工程指示 / 要求簡箋(E.I.)

工程指示編號：EI / 8726 / 25 修改版次：  
 工程編號：J - 858 工程名稱：將軍澳日出康城 11  
 工程項目：佛沙窗 T3 23/F AD 46/F AC AD 窗框連玉 3 隻 地盆用  
 收件人：生統 發件人：Jason 日期：07/05/2025

項目: 日出康城 11 期地盤  
有關 T1 BD T3 BD AF AC AD 佛沙窗拆及重裝事宜

T3 23/F AD  
46/F AD

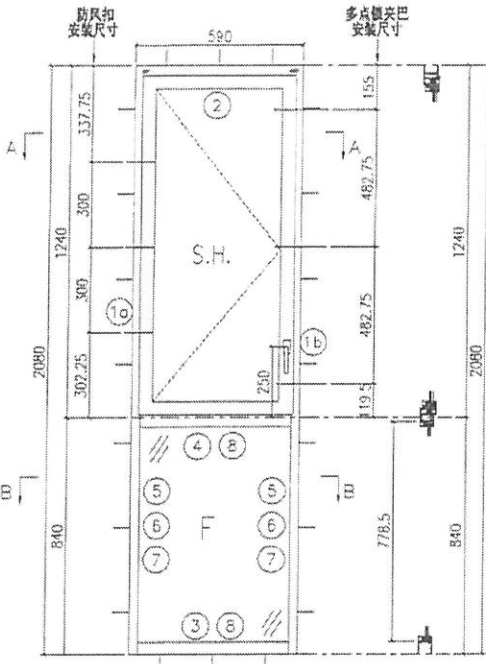
按地盆通知，T3 23/F AD 46/F AC AD 3 隻窗框連玉受到破壞。  
請生產窗框連玉連玻璃線及扇撐，送地盆補回安裝。  
原 EI4395J。

企料的頂部向下 20mm  
開水線孔左右各一

1. 生統，請按最後版本圖紙生產。
2. 二寶收貨。
3. 註明 T3 用
4. 地盆：留意廠內餘料，倉存已不多。

T3 46/F AD

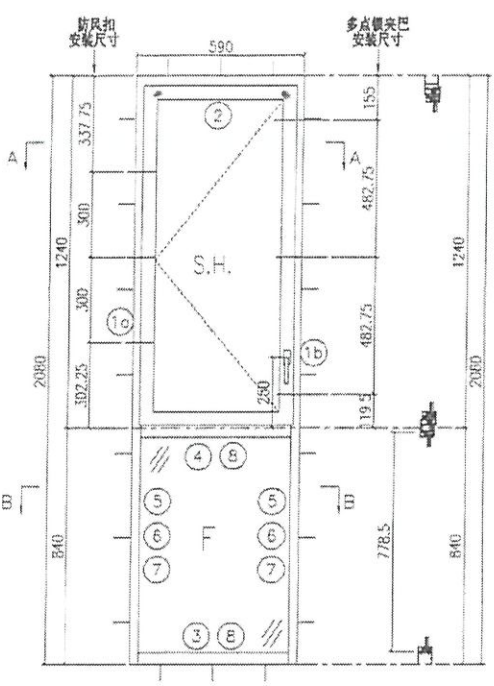
企料由頂部向下20mm  
開水線孔  
左右各一

T3 23/F AC 廁所窗  
T3 23/F AD 廁所窗  
T3 46/F AC 廁所窗  
T3 46/F AD 廁所窗

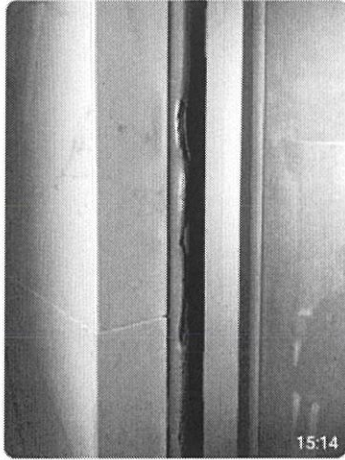
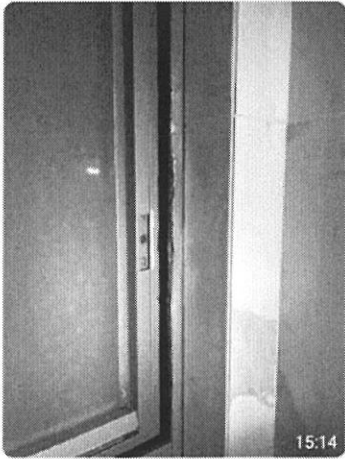
工字铁层。之前拆工字铁拆棚。出工字铁  
搞到窗框都变形。执唔到处理速唔到。

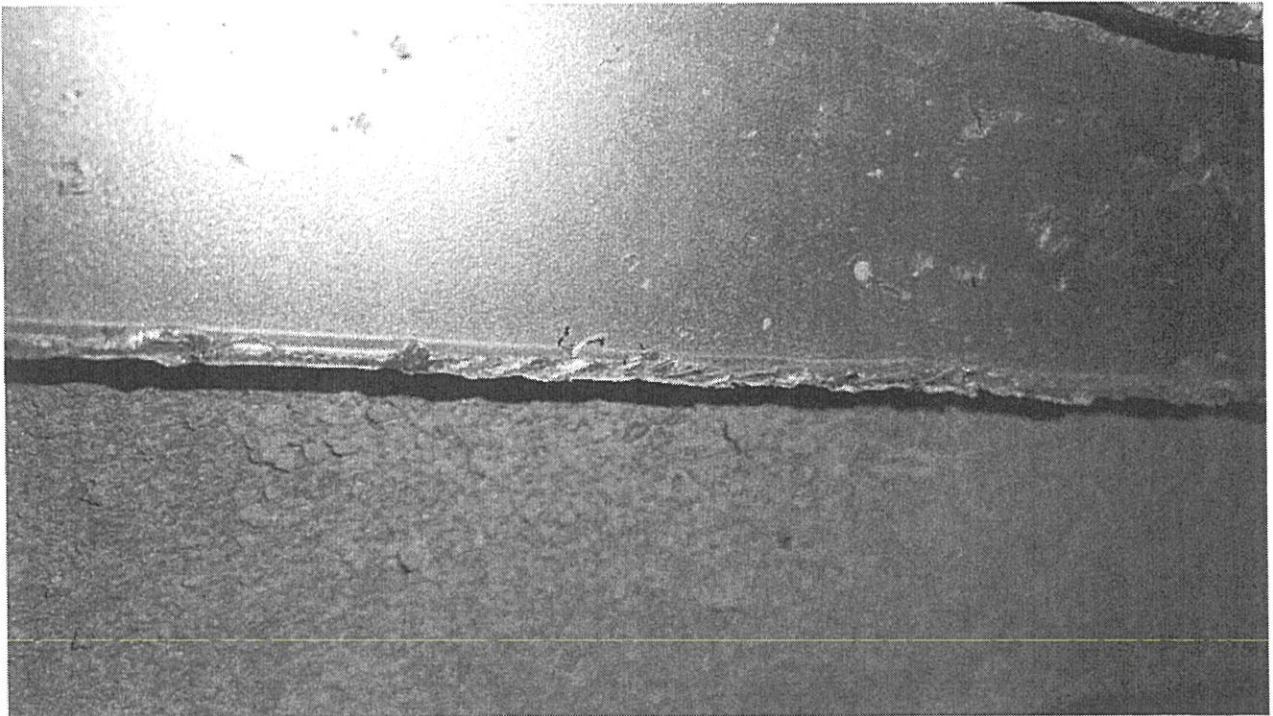
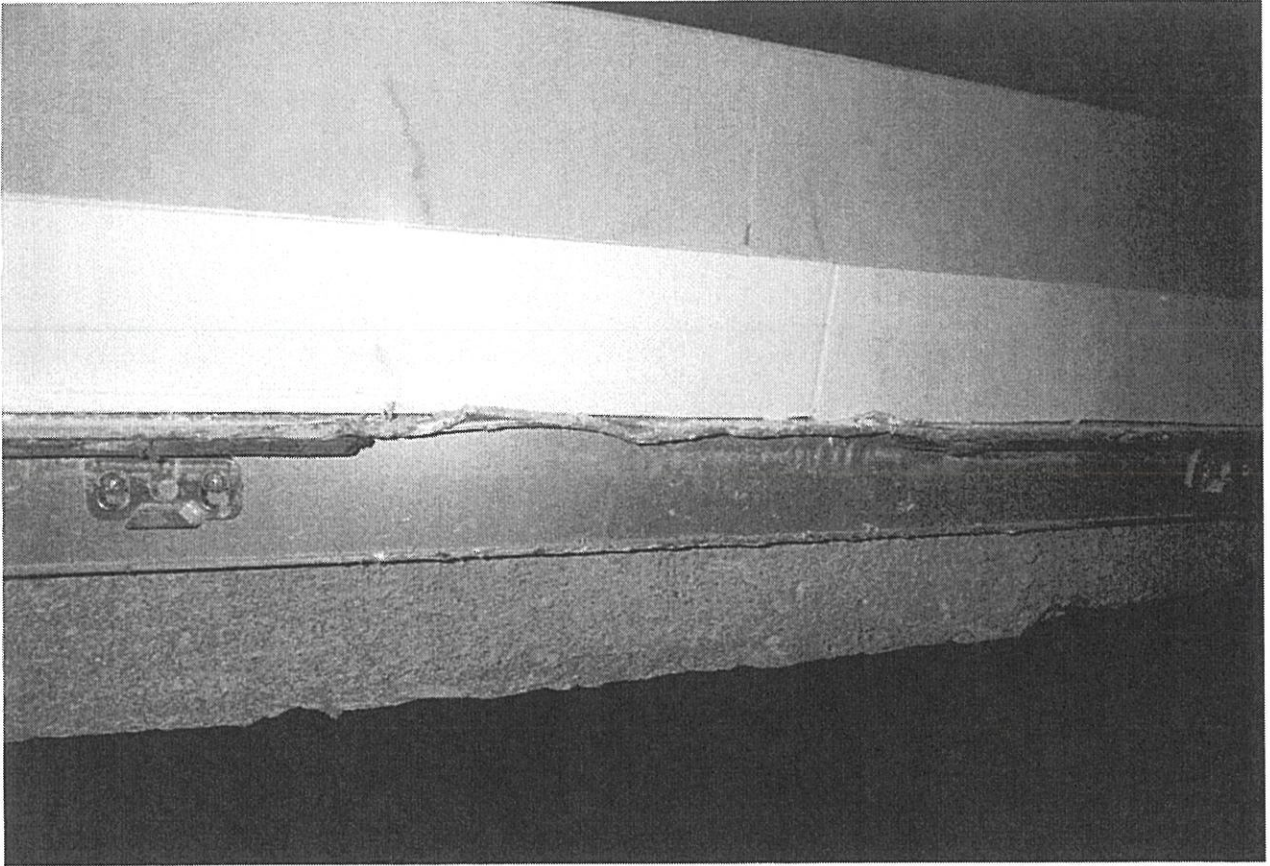
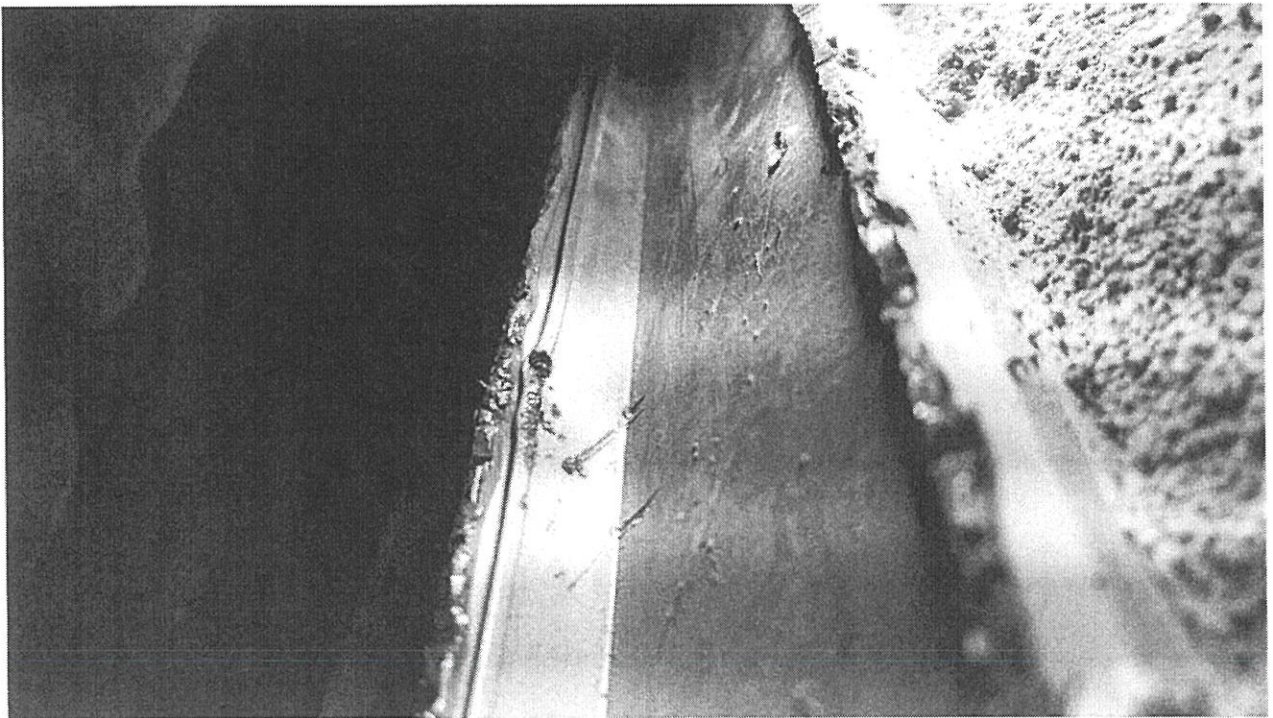
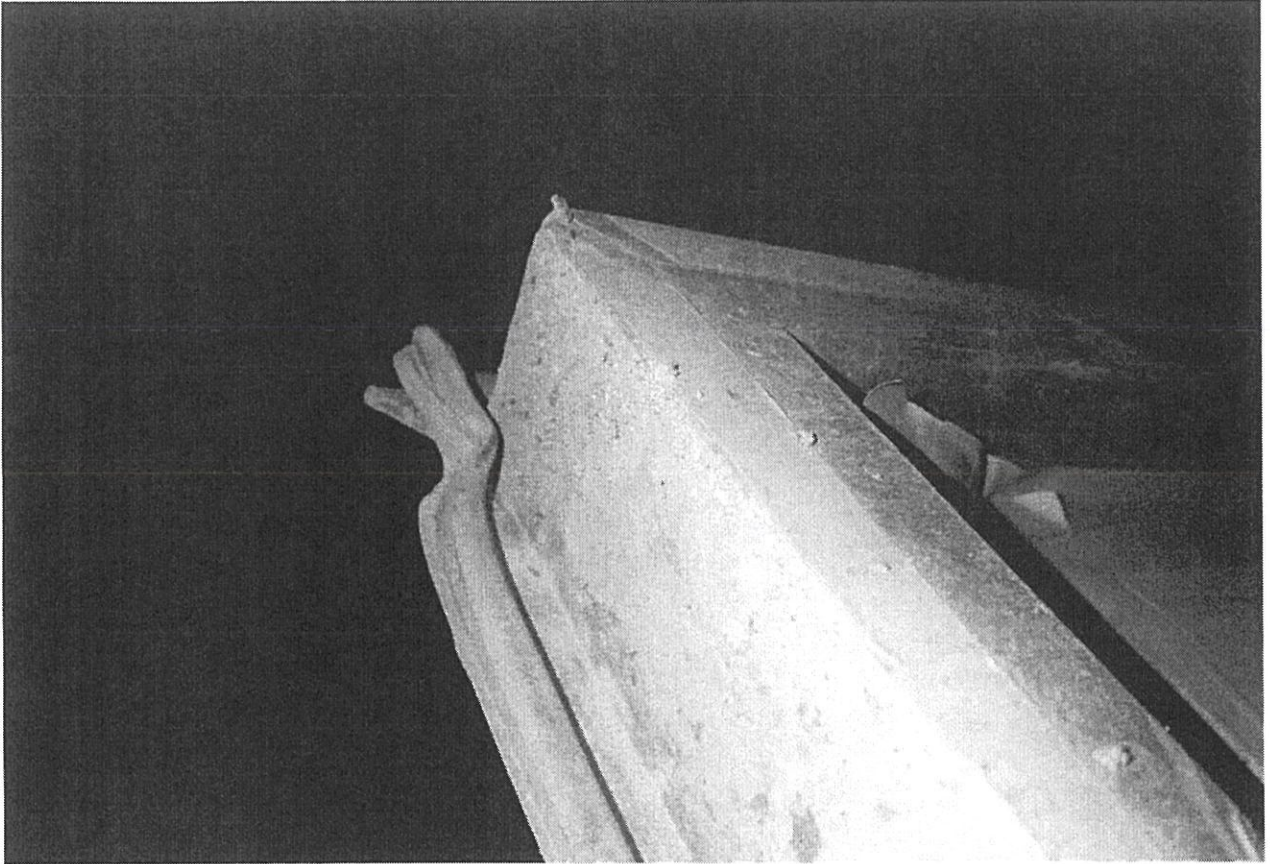
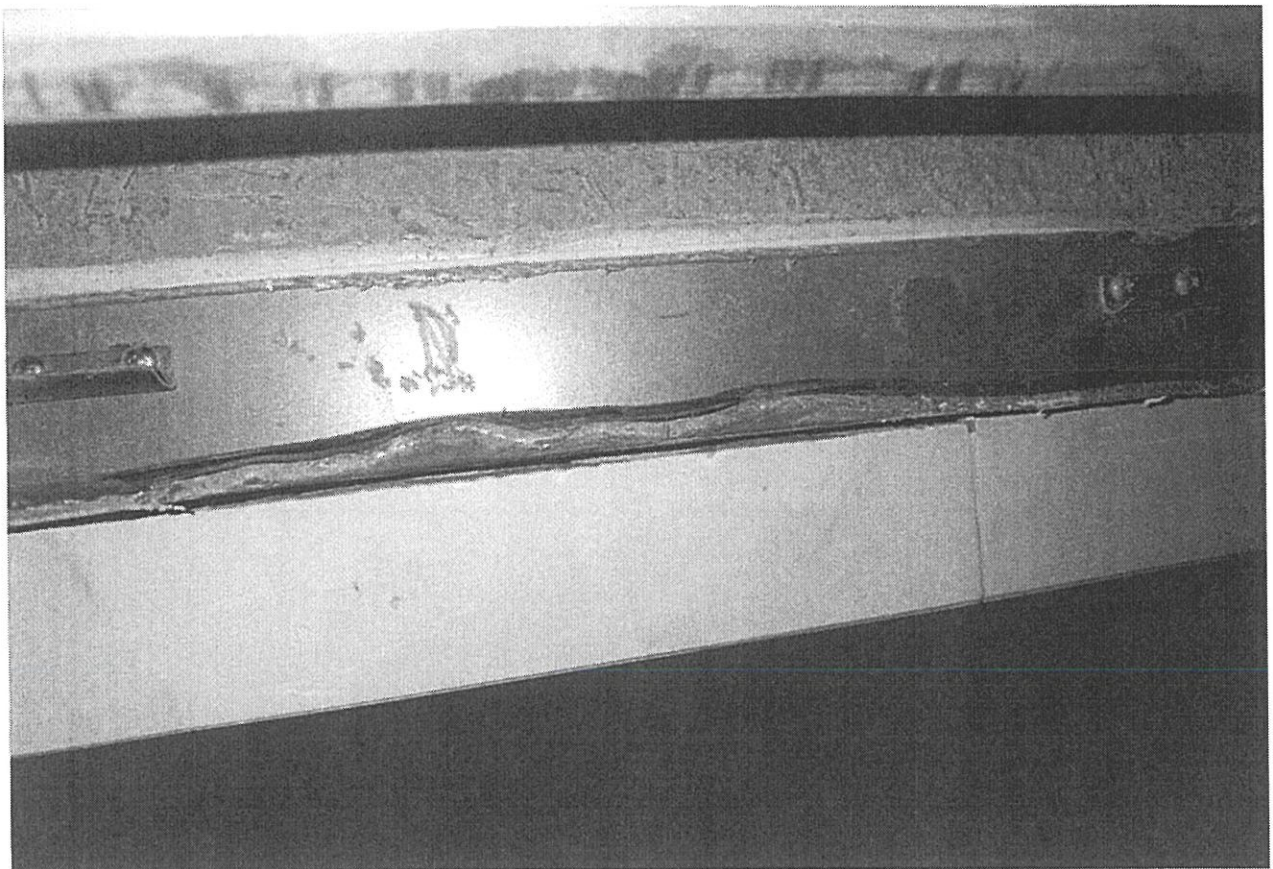
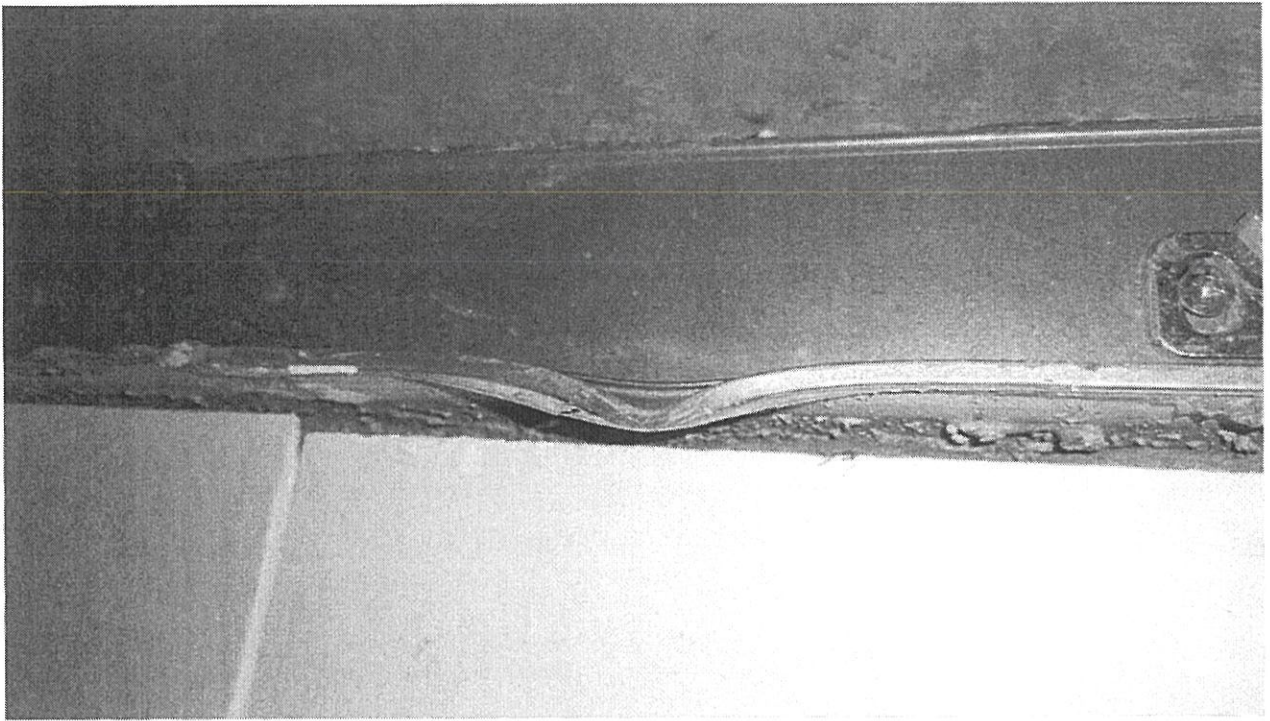
按業主通知, T1 22/F BD、T1 36/F BD、T3 25/F BD、T3 28/F BD 廚房窗 x 4 隻及 T3 56/F BD、T3 57/F BD、T3 58/F BD、T3 61/F BD、T3 56/F AF、T3 63/F AF 廁所窗 x6, 上述單位因佛沙窗走位引致。T3 46/F AC、T3 46/F AD T3 23/F AC、T3 23/F AD 廁所窗 x4 上述單位因工字鐵層。之前拆工字鐵拆棚。出工字鐵引致窗框都變形。需要拆除及重裝佛沙窗。見附相片和位置。上述事件涉及額外生產物料和使用吊船安裝工作。稍後另外附上報價。
